小型トラックの電気装置及び走行装置のリコールについて

平成 22年6月10日

リコール届出番号2553

平成22年6月10日、UDトラックス株式会社に車両を供給しているいすゞ自動車株式会社が下記のリコールを国土交通大臣に届け出しました。

改善箇所説明図②

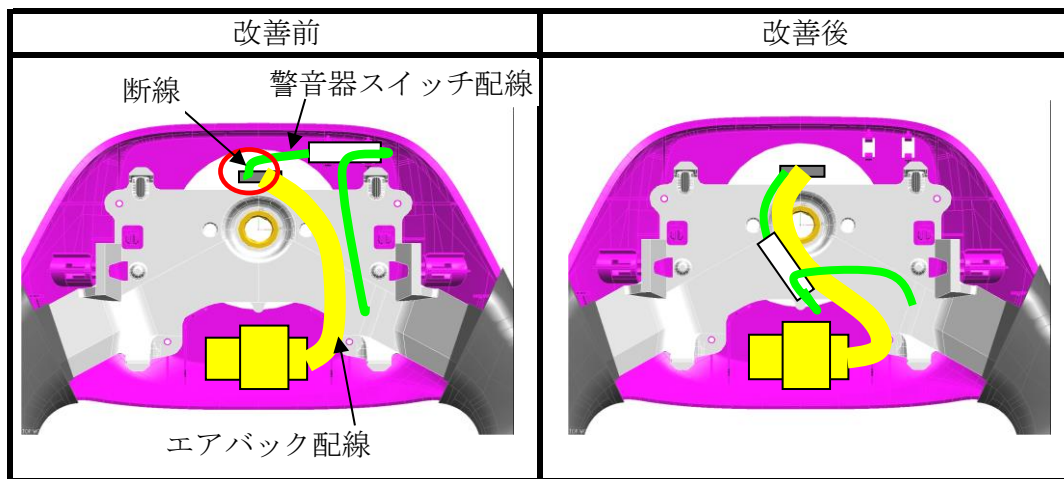
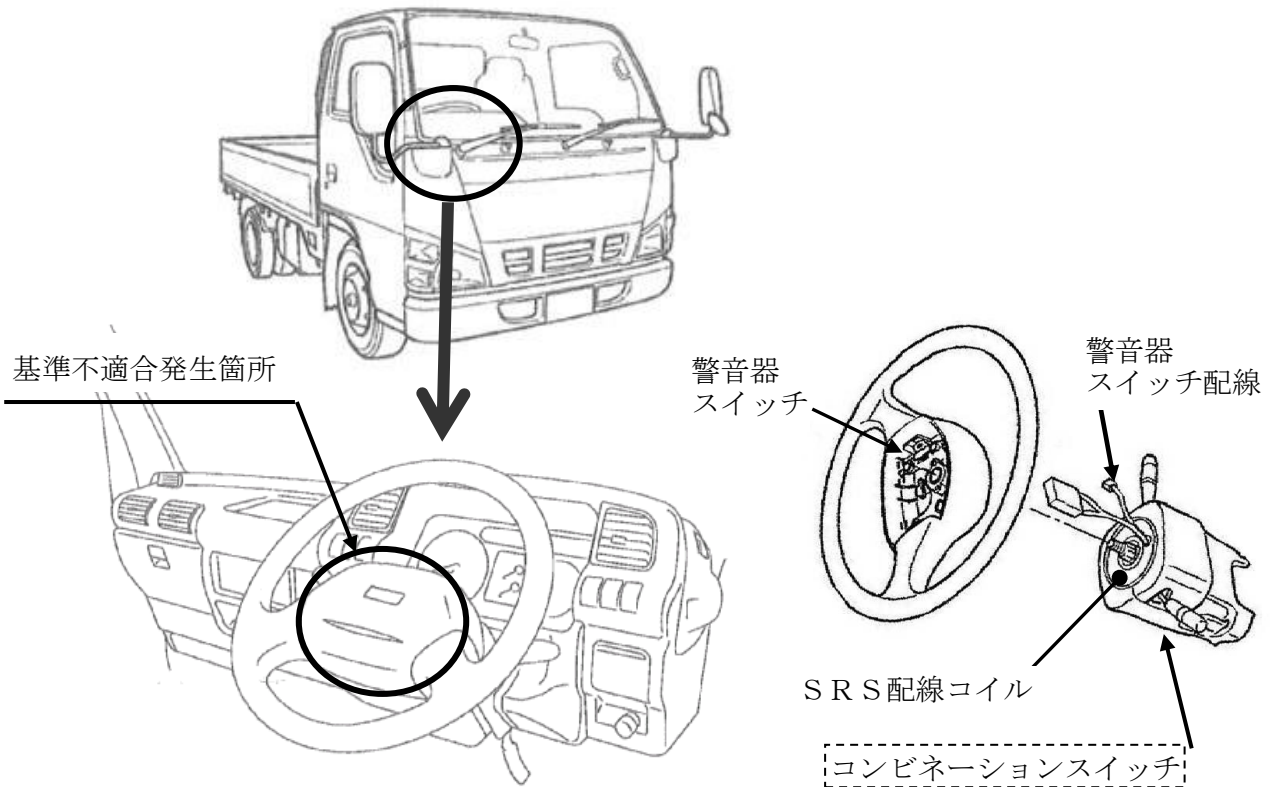
後輪左側タイヤにおいて、ブレーキホースブラケット固定ボルトとのクリアランスが不適切なため、高重心架装した車両で急旋回走行等を行うと、当該ボルトとタイヤの側面が接触するおそれがある。

改善の内容： 全車両、ブレーキホースブラケット固定ボルトの向きを変更する。

識別： ブレーキホースブラケット固定ボルトの頭部に黄色ペイントを塗布する。
